গণপ্রজাতন্ত্রী বাংলাদেশ সরকার
শ্রম ও কর্মসংস্থান মন্ত্রণালয়
কলকারখানা ও প্রতিষ্ঠান পরিদর্শন অধিদপ্তর

ক্যাপ পর্যবেক্ষণের তথ্য

কারখানার নাম	হর্নবিল এম্পায়ার লিঃ
ঠিকানা	S A plot # 310, Baimail, P.O. - Quasem Cotton Mills, Konabari, Gazipur
কারখানার কোড	GZP148
কালার কোড	
মূল্যায়নের ধরণ: বৈদ্যুতিক মূল্যায়ন	পর্যবেক্ষণের তারিখ: ১৯-০২-২০২৩
১. পর্যবেক্ষণ

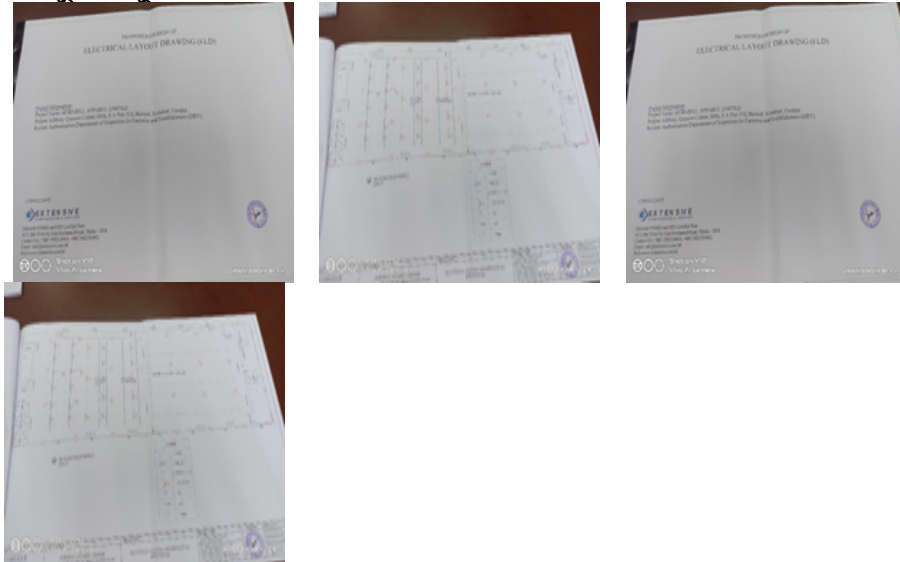
পরিদর্শন পর্যবেক্ষণ	Location-Office room ' - As built Electrical Layout Drawings was available but not updated to indicate exact positions of all points (lamps, fans, M/C, transportable appliances and motors, but the factory maintenance person had enough knowledge about electrical layout drawing.
কাপ আইটেম ক্যাটাগরি

কার্যক্রম	1. Provide updated Electrical layout drawing prepared after proper locations of all outlets for lamps, fans, fixed and transportable appliances, motors etc. 2. Drawings to indicate exact positions of all points of switch boxes and other outlets to match existing installation. 3. As built drawing to be approved by the engineer-in-charge.
সুপারিশের তথ্যসূত্র	
কারখানার কার্যক্রম	
অগ্রাধিকার	৬ মাস
চূড়ান্ত সময়সীমা	-
সংশোধিত সময়সীমা	০৫-০১-২০২৩
অগ্রগতির অবস্থা	সংশোধিত
মন্তব্য	ELD matches with the most of the major appliances points and positions. 19.01.2021 CVV3: As built ELD is mostly matched with the existing loads. 16.08.2021 . (CVV-4) : As built Electrical Layout Drawings was not available at site. 23.08.2022 visit observation: Proposed Electrical Layout Drawings was found at site but not matched with existing system. 19-02-2023 visit observation: As built Electrical Layout Drawings was found at site during inspection date.

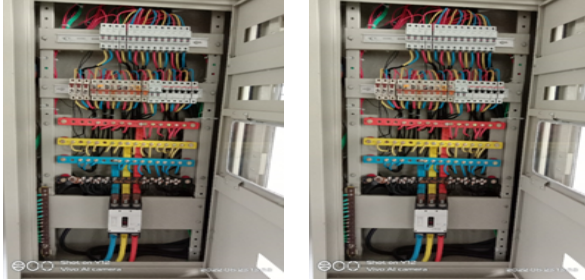
পরিদর্শন পর্যবেক্ষণ	Location-All panels -Bunch of cables was observed at MCCB/MCB terminal and bus bar terminal.
কাপ আইটেম ক্যাটাগরি

কার্যক্রম	Avoid looping and bunch of cable at MCCB/MCB or bus bar terminal, use individual circuit and over current device for every incoming and outgoing circuit at the distribution boards.
সুপারিশের তথ্যসূত্র	
কারখানার কার্যক্রম	
অগ্রাধিকার	৬ সপ্তাহ
চূড়ান্ত সময়সীমা	-
সংশোধিত সময়সীমা	১৬-০৮-২০২২
অগ্রগতির অবস্থা	সংশোধিত
মন্তব্য	No looping and bunch of cable at MCCB/MCB or bus bar terminal was found. individual circuit and over current device for every incoming and outgoing circuit at the distribution boards were used. 19.01.2021 CVV3: Bunch of cables or looping were not observed at MCCB/MCB terminal and bus bar terminal. 16.08.2021 . (CVV-4) : Bunch of cables or looping were not observed at MCCB/MCB terminal and bus bar terminal. 23.08.2022 visit observation: Bunch of cables or looping were not observed at MCCB/MCB terminal and bus bar terminal. 19-02-2023 visit observation: Bunch of cables or looping were not observed at MCCB/MCB terminal and bus bar terminal. "

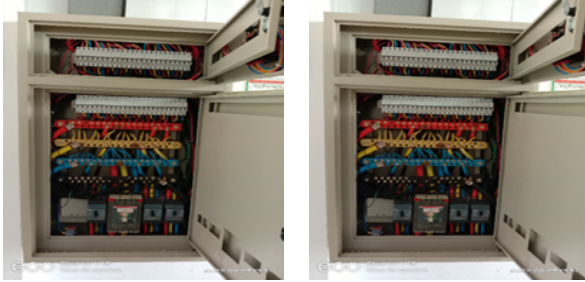
পরিদর্শন পর্যবেক্ষণ	Location-SDB-8 at Knitting Floor -Non standard cable joints was observed in electrical circuit.
কাপ আইটেম ক্যাটাগরি

কার্যক্রম	Provide cable joints of porcelain / PVC connectors with PIB tape wound around before placing the cable in the box.
সুপারিশের তথ্যসূত্র	
কারখানার কার্যক্রম	
অগ্রাধিকার	৬ সপ্তাহ
চূড়ান্ত সময়সীমা	-
সংশোধিত সময়সীমা	১৬-০৮-২০২২
অগ্রগতির অবস্থা	সংশোধিত
মন্তব্য	No faulty joints were observed. 19.01.2021 CVV3: Non standard cable joints were not observed at any panel. 16.08.2021 .(CVV-4): Non standard cable joints were not observed at any panel. 23.08.2022 visit observation: Non standard cable joints were not observed at any panel. 19-02-2023 visit observation: Non standard cable joints were not observed at any panel.

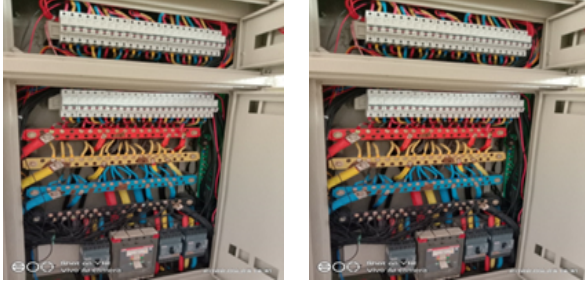
পরিদর্শন পর্যবেক্ষণ	Location-All Panels -Common neutrals was observed for more than one circuits.
কাপ আইটেম ক্যাটাগরি

কার্যক্রম	Each circuit should have a separate neutral (use of common neutral for more than one circuit shall not be permitted) .
সুপারিশের তথ্যসূত্র	
কারখানার কার্যক্রম	
অগ্রাধিকার	৬ মাস
চূড়ান্ত সময়সীমা	-
সংশোধিত সময়সীমা	০৫-০১-২০২৩
অগ্রগতির অবস্থা	চলমান
মন্তব্য	No Common neutrals was observed for more than one circuits. 19.01.2021 CVV3: Each circuit has dedicated neutral as per as built drawings. 16.08.2021 .(CVV-4) : Each circuit has dedicated neutral as per as built drawings. 23.08.2022 visit observation: Common neutrals was found for more than one circuits. 19-02-2023 visit observation: Common neutrals was found for more than one circuits.

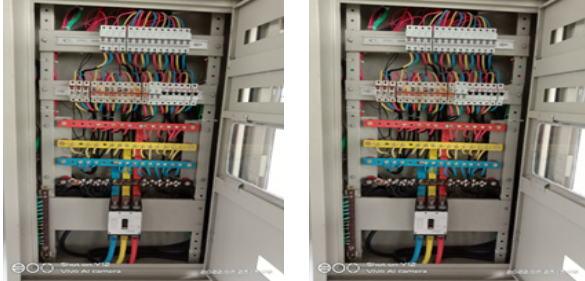
পরিদর্শন পর্যবেক্ষণ	Location-All panels -Earth Continuity Conductor (ECC) was not provided adequately & dedicated to circuit.
কাপ আইটেম ক্যাটাগরি

কার্যক্রম	1. Provide the ECC to meet minimum cross-sectional area as per table 4.5. 2. Ensure that connections between conductors / equipment provided to durable electrical continuity and adequate mechanical strength and protection. 3. The continuous earth connection is provided back to the main intake supply earth.
সুপারিশের তথ্যসূত্র	
কারখানার কার্যক্রম	
অগ্রাধিকার	৬ মাস
চূড়ান্ত সময়সীমা	-
সংশোধিত সময়সীমা	০৫-০১-২০২৩
অগ্রগতির অবস্থা	চলমান
মন্তব্য	Earth Continuity Conductor (ECC) was provided adequately & dedicated to circuit. 19.01.2021 CVV3: ECC is adequate and continued at every panel from its original earth boring. 16.08.2021 . (CVV-4) : ECC is adequate and continued at every panel from its original earth boring. 23.08.2022 visit observation: Earth Continuity Conductor (ECC) was not adequately & dedicated to circuit. 19-02-2023 visit observation: Earth Continuity Conductor (ECC) was not adequately & dedicated to circuit.
